Konstancin-Jeziorna, 25.04.2024 r.

Dotyczy postępowania o udzielenie zamówienia publicznego prowadzonego w trybie przetargu nieograniczonego o szacunkowej wartości **powyżej progu**. Na wykonanie roboty budowlanej dla nw. zadania: „**Rozbudowa, przebudowa i modernizacja budynku szpitala przy ul. Barskiej 16/20 w Warszawie**”. Znak sprawy – PN 95/2023.

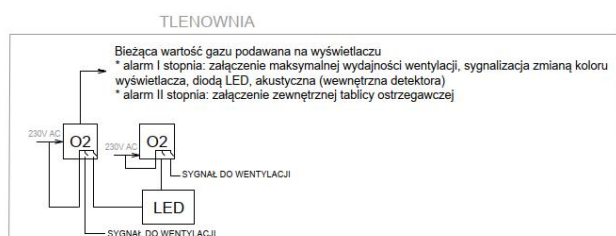
W nawiązaniu postępowania o sygnaturze: PN 95/2023 „Rozbudowa, przebudowa i modernizacja budynku szpitala przy ul. Barskiej 16/20 w Warszawie”, proszę o udzielenie wyjaśnień w zakresie instalacji teletechnicznych budynku źródeł tlenu medycznego. W niniejszym obszarze nie wydano projektu połączenia teletechnicznego z pozostałą infrastrukturą kompleksu np. światłowodu. Połączenie takie umożliwiłoby komunikację z BMS, dostęp do sieci publicznej systemu telemetrii źródeł kriogenicznych, sygnalizacji stanów instalacji.

Zamawiający potwierdza, iż w zakresie wskazanym w pytaniu dokumentacja projektowa przewiduje wykonanie połączeń komunikacyjnych, w tym z automatyką BMS i monitorowaniem stanów instalacji pomiędzy istniejącym budynkiem a projektowanym budynkiem tlenowni, a także innych zlokalizowanych w terenie obiektów (szlabanów, agregatu i trafostacji). Zgodnie z dokumentacją projektową - projektowane linie komunikacyjne należy układać równoległe z liniami nn. Linie komunikacyjne zostały wskazane na rysunku 244-IP-00-XX-DR-E-62001\_PZT (tom I część VII Projektu Budowlanego). Szczegóły rozwiązań dotyczących typów okablowania i schematów połączeń należy ostatecznie dobrać w ramach opracowywanej przez Wykonawcę dokumentacji warsztatowej po akceptacji poszczególnych systemów na podstawie przekazanych kart materiałowych - na etapie realizacji.
